Commission économique pour l'Europe**Comité des transports intérieurs****Forum mondial de l'harmonisation
des Règlements concernant les véhicules****161^e session**

Genève, 12-15 novembre 2013

**Accord de 1958 – Examen de projets d'amendements
à des Règlements existants, proposés par le GRSG****Proposition de complément 1 à la série 01 d'amendements
au Règlement n° 110 (Véhicules alimentés au GNC)****Communication du Groupe de travail des dispositions générales
de sécurité***

Figure 1
Embout (réceptacle) de remplissage 20 MPa pour les véhicules des catégories M₁ et N₁

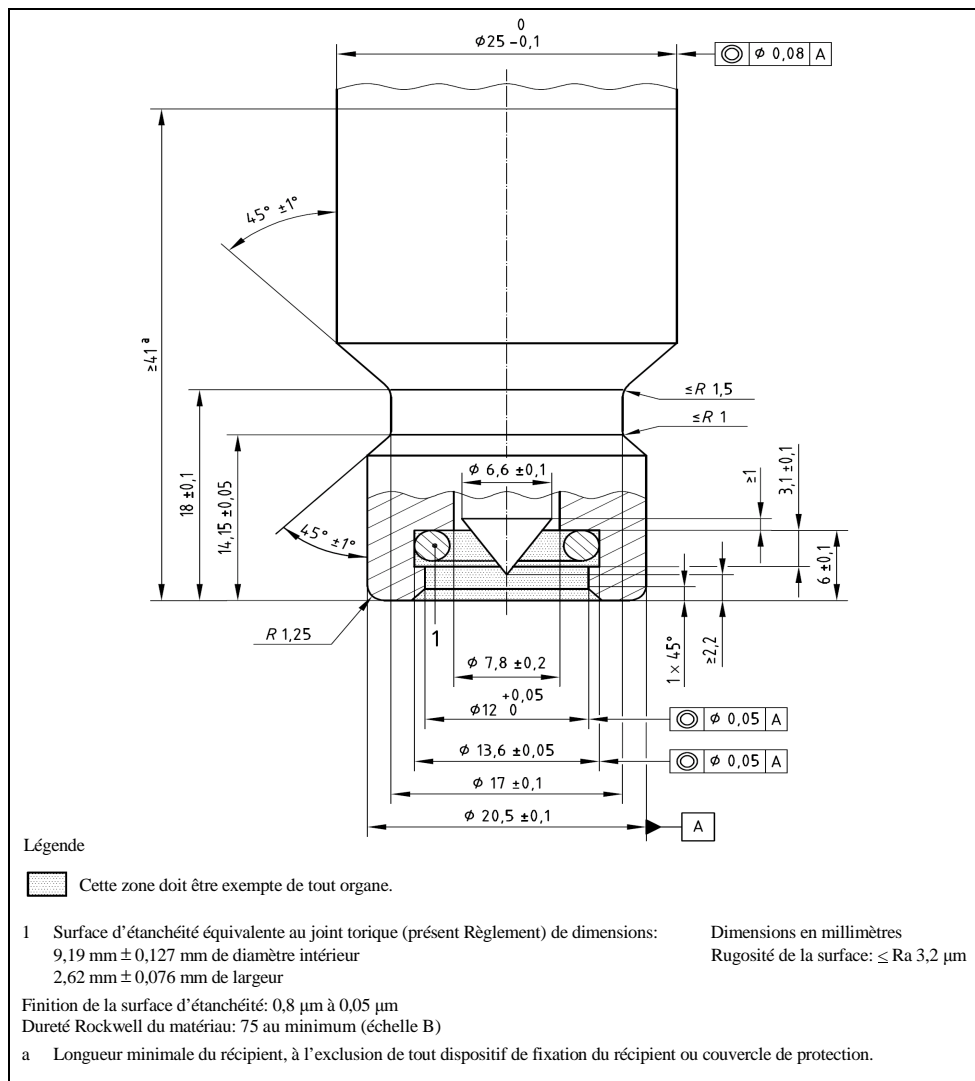
La dimension 25 +0/-0,1 par 24 +0/-0,1 à la figure 1, et

Figure 2
**Embout (réceptacle) de remplissage 20 MPa, taille 2, pour les véhicules
 des catégories M₂, M₃, N₂ et N₃**

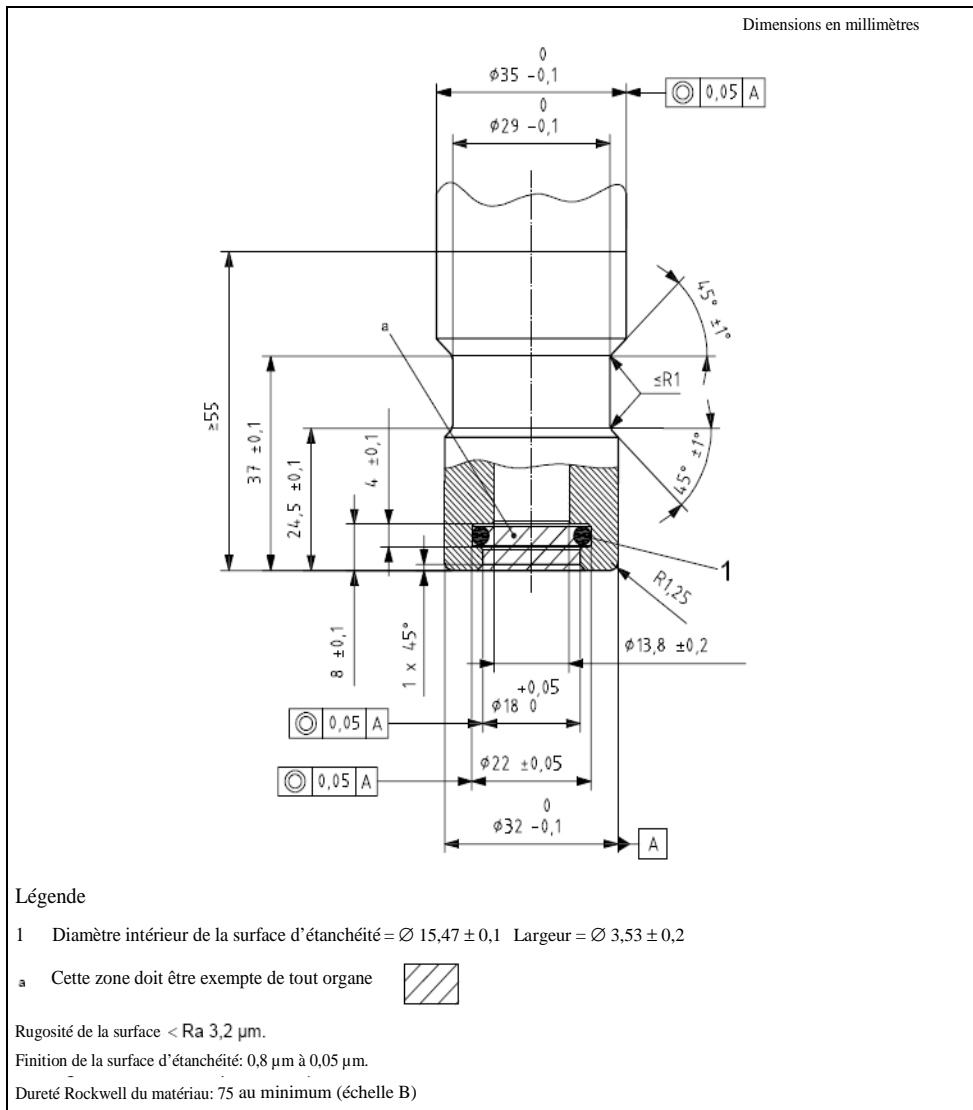
La dimension 35 +0/-0,1 par 34 +0/-0,1 à la figure 2.
